Evidenční list, návrh změny stavby / projektové dokumentace  
- je podkladem pro změnu ceny díla dle smlouvy o dílo č. 8500009334  
ZMĚNOVÝ LIST č. 03/SÚS PK

Stavební akce:	"Přestupní terminál veřejné dopravy v Klatovech" Č.projektu: CZ.06.06.01/00/22_069/0002953
----------------	--

Dotčená část stavby:	SO 402 - Sdělovací a informační systém		
Název / označení změny:	Informační panely a citylighty		
Podklad pro změnu:	Realizační dokumentace včetně revizí		
Návrh pro změnu podal:	Zhotovitel	Dne:	
<b>Zdůvodnění a popis změny:</b> Na základě požadavků budoucího správce informačních systémů			
Změna se týká položek : viz příložený rozpočet			
Jedná se o položky z individuální kalkulace			
Způsob ocenění změny:			
Vliv změny na termín dokončení díla:		NE	
Vliv změny na cenu díla:	ANO		
Náklady na změnu celkem:			3 429 442,00 Kč
připočty celkem:			3 429 442,00 Kč
odpočty celkem:			0,00 Kč
Přílohy:	položkový rozpočet s uvedením zdroje j.c. stanovení j.c. u individuální kalkulace - CN stanovisko AD stanovisko TDS		
firma/ organizace	Jméno	Datum	Podpis
zhotovitel BERGER BOHEMIA a.s.			
projektant /AD/ Laboro ateliér s.r.o.			
TDS - INGEM a.s.			
objednatel /SÚSPK/			
objednatel /m KT/

**Malé inf.panely**

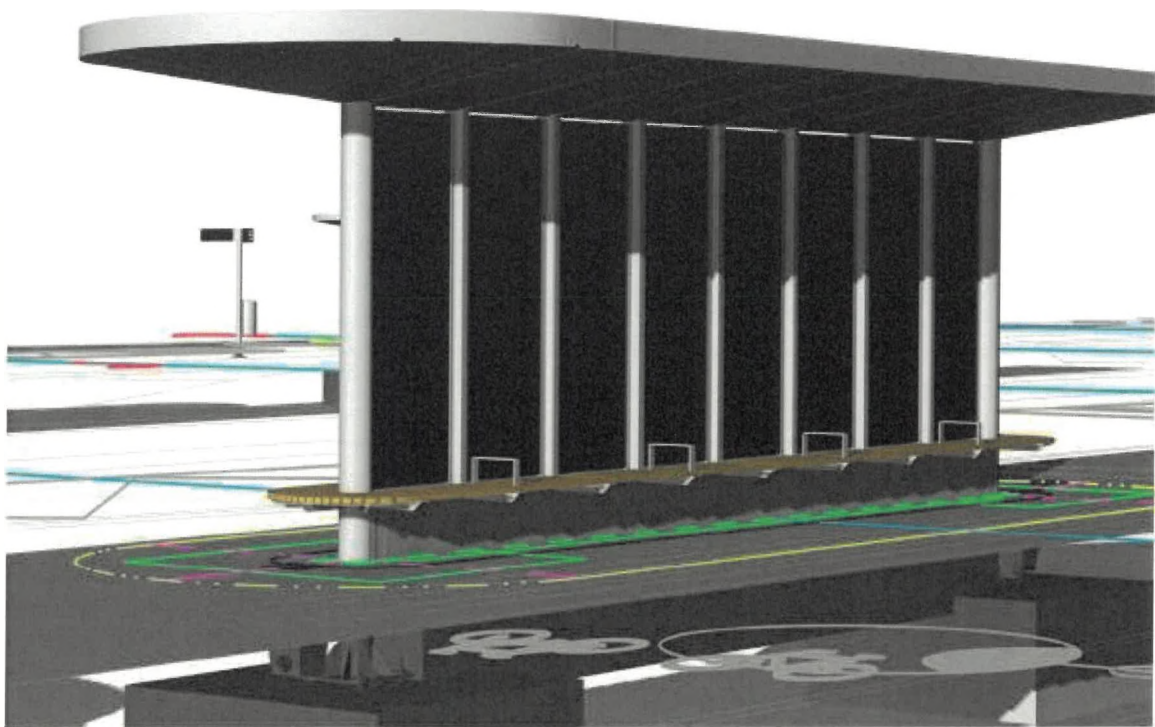
- Směrem do silnice bude umístěno pouze číslo
- Směrem ke kolejím nást. 1 nebo k cyklostezce na nást. 2 bude informační panel bez čísla

#### Vývěsní plocha na tištěné jízdni řády:

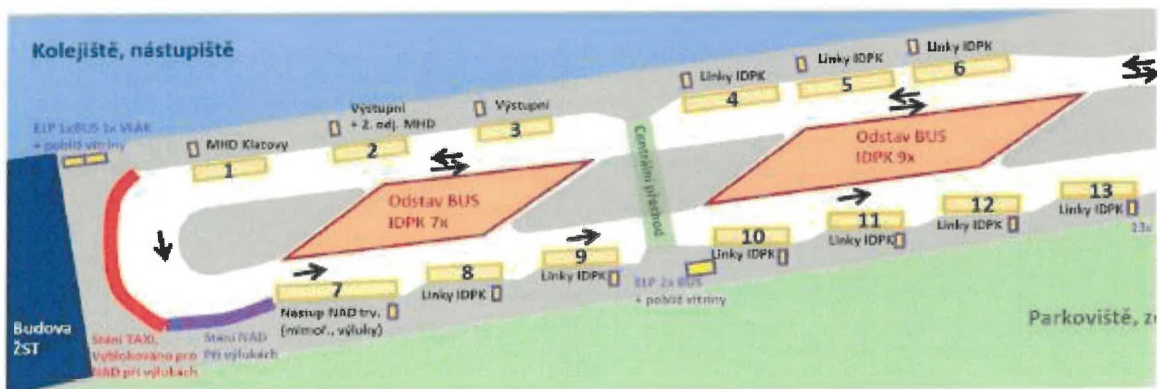
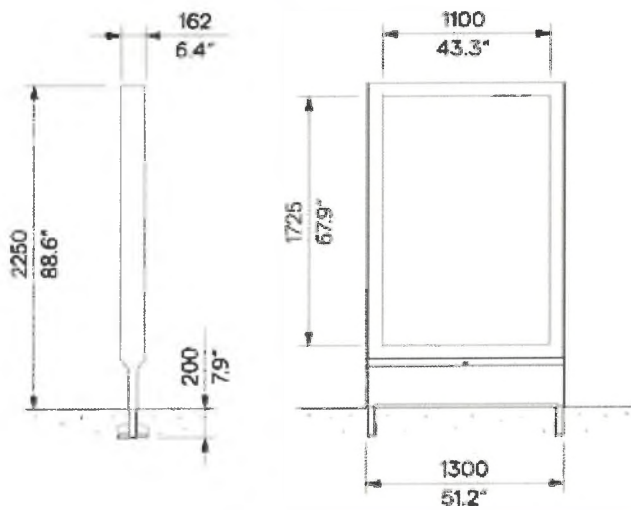
- Citylight - oboustranná prosvětlená zobrazovací plocha 1725 x 1100 mm, celkový rozměr 2250 x 1300 x 162 mm, aktuálně návrh počítá s celkem 7 ks pro celý terminál Klatovy

- mezi sloupy 1-2, pod inf. panely umístěny celkem 2 ks pro umístění všech jízdni řádů případně mapa terminálu
- mezi sloupy 5-6 umístěn 1 ks citylightu pro sdružené tištěné řády pro zastávky 1-3
- mezi samostatnou zastávkou 4 a 5 umístěn 1 ks citylightu pro sdružené tištěné řády pro zastávky 4-6 včetně

- mezi sloupy 9-10 umístěn 1 ks citylightu pro sdružené tištěné řády pro zastávky 7-9. Zastávka č. 7 bude primárně sloužit pro výlukové jízdni řády vlaků.
- u centrálního přechodu tzn. mezi zastávkou 9-10 umístěn 1 ks citylightu pro hlavní informace – bude včetně 2 ks inf. panelů pro autobusy = samostatný totem
- mezi samostatnou zastávkou 10 a 11 umístěn 1 ks citylight pro sdružené tištěné řády pro zastávky 10-13 včetně

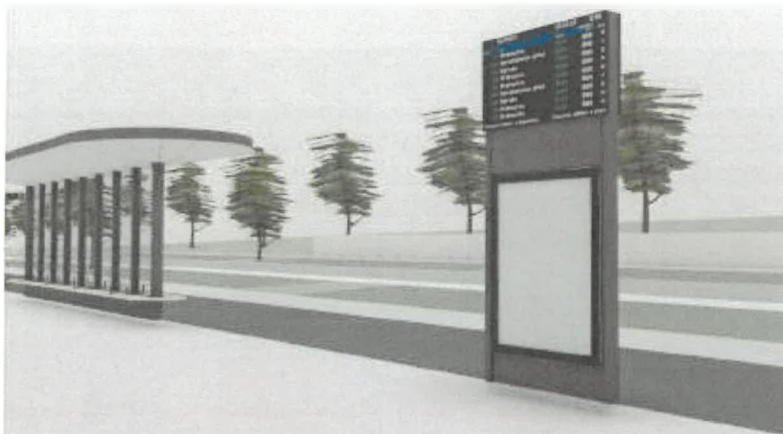
U každé zastávky (č. 1 – 13) bude umístěna samostatná vývěska/citylight, celkem tedy 13 ks.

U nástupiště č. 1 v ose mezi sloupy 1-2 bude umístěna dvojice stejných citylightů

ELP BUS/VLAK u nástupišť č. 1 v ose mezi sloupů 1-2

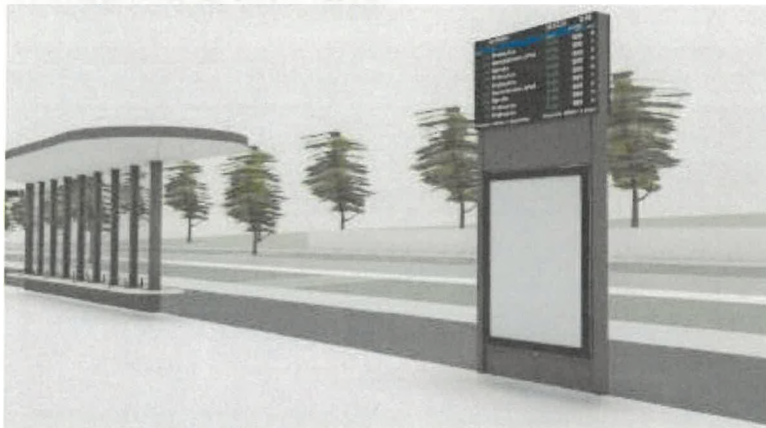
celkem 4 ks o rozměru 1500 x 750 mm

Vždy 2 dané tabule pro BUS a VLAK budou mít společně digitální zástlavi dle již dříve zasláného podkladu od pana Petrovského (excel v příloze)

Požadavek je na bezrámečkové provedení ELP, digitální plocha v celé ploše zobrazovače tzn. včetně záhlaví ELP

ELP BUS malá

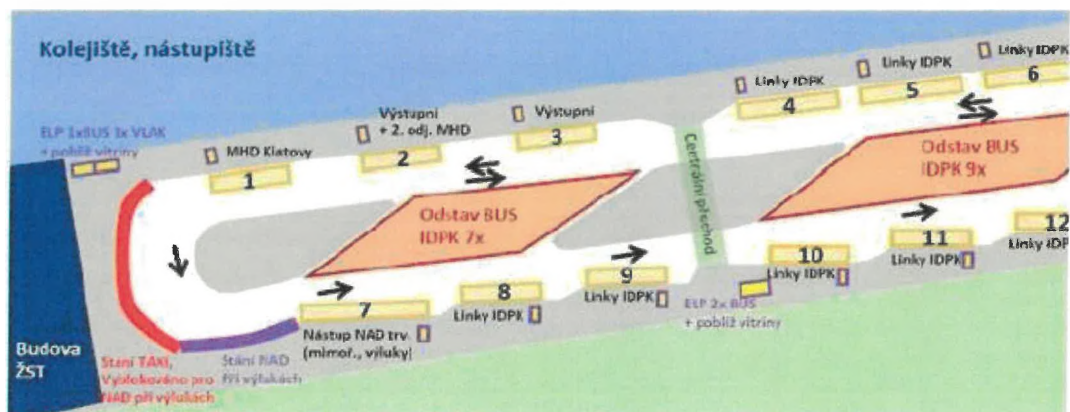
celkem 13 ks o rozměru 1000 x 250 mm (4 ks na samostatných sloupcích označnicků, 3 ks na VO, 6 ks na světelné línii zastřešení)

V provedení pouze inf. panel bez čísla zastávky na konci daného panelu.

Směrem ke kolejím nást. 1 nebo k cyklostezce na nást. 2 bude umístěn informační panel bez čísla zastávky – jako na obrázku níže

Směrem do sítnice bude umístěno pouze číslo (neprosvětlené provedení), platí pro všech 13 ks.

Požadavek je na bezrámečkové provedení ELP, digitální plocha v celé ploše zobrazovače tzn. včetně záhlaví ELP
